Modulo per la presentazione delle osservazioni per i piani/programmi/progetti sottoposti a procedimenti di valutazione ambientale di competenza statale

ID: Codice procedura (ID_VIP/ID_MATTM): 12691

"Progetto di un impianto eolico denominato "Pitigliano" ubicato nei comuni di Pitigliano (GR) e Sorano (GR) costituito da 20 (venti) aerogeneratori di potenza nominale 7,0 MW per un totale di 140,0 MW con relative opere connesse ed infrastrutture indispensabili"

IMMAGINE n. 7 Mappa della intervisibilità degli impianti eolici elaborata dall'Associazione nazionale Amici della Terra. La mappa non è aggiornata comunque rende molo bene dell'enorme impatto visivo creato dal cumulo degli impianti.

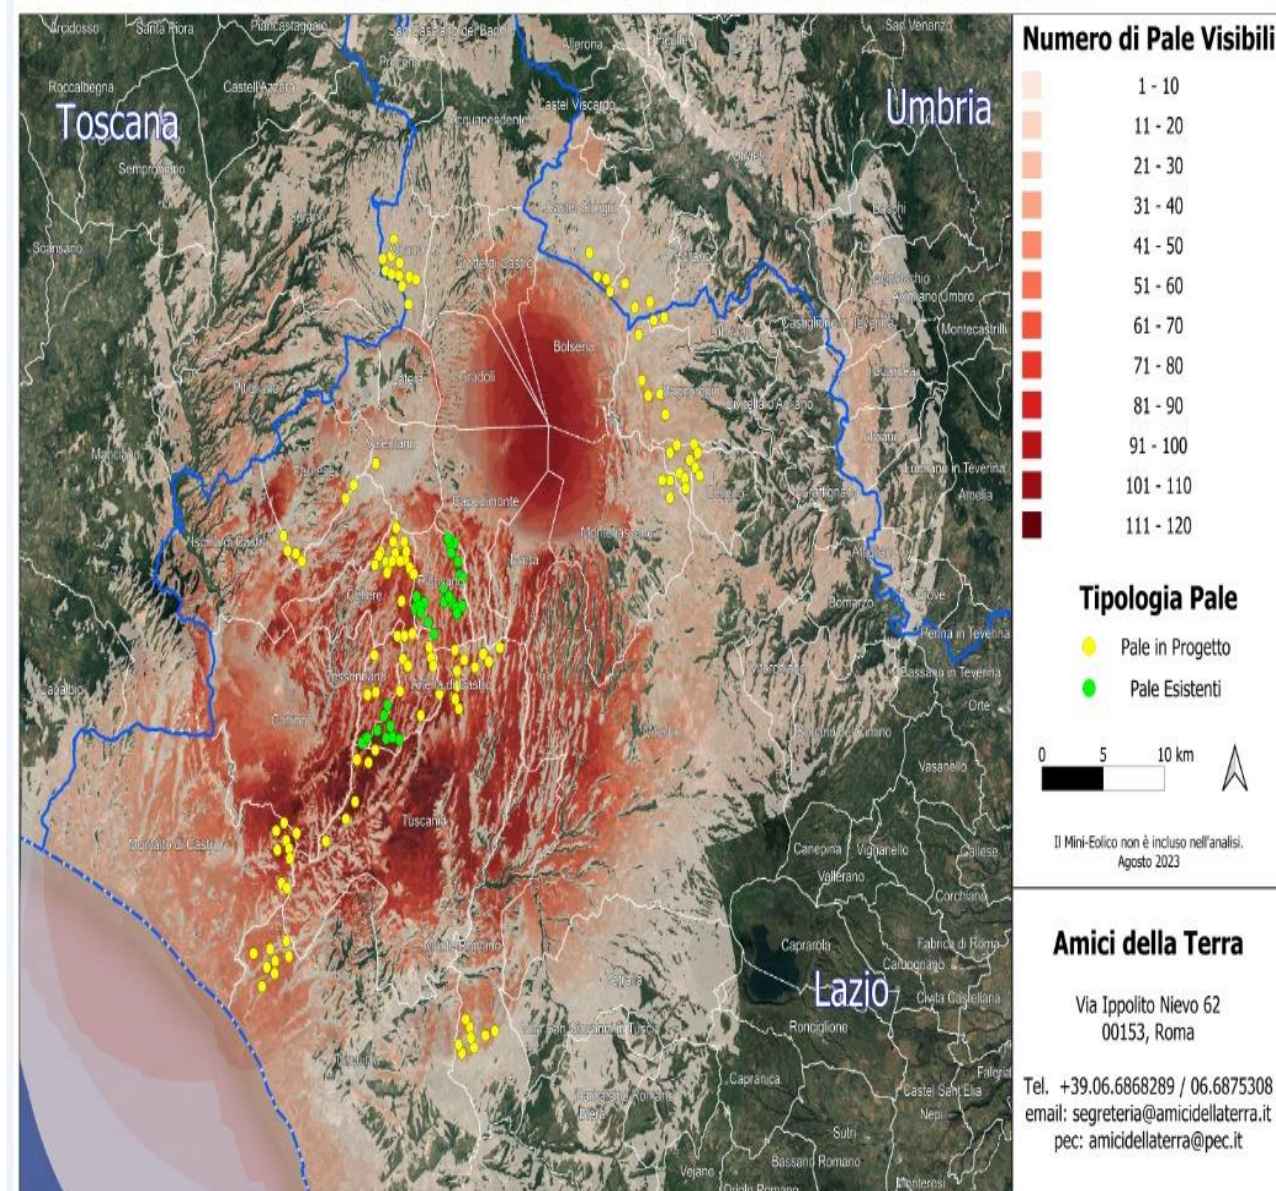
Se agli impianti eolici rappresentati qui sopra che non comprendono sia l'impianto eolico Pitigliano e le altre 14 pale del progetto eolico in verifica amministrativa sempre nel territorio di Pitigliano si aggiungono i migliaia di ettari (7000 fin'ora) di territorio occupato dagli impianti fotovoltaici e agrivoltaici e dalle altre tipologie appare chiaro il numero spropositato degli impianti FER nella bassa toscana e nella Tuscia.
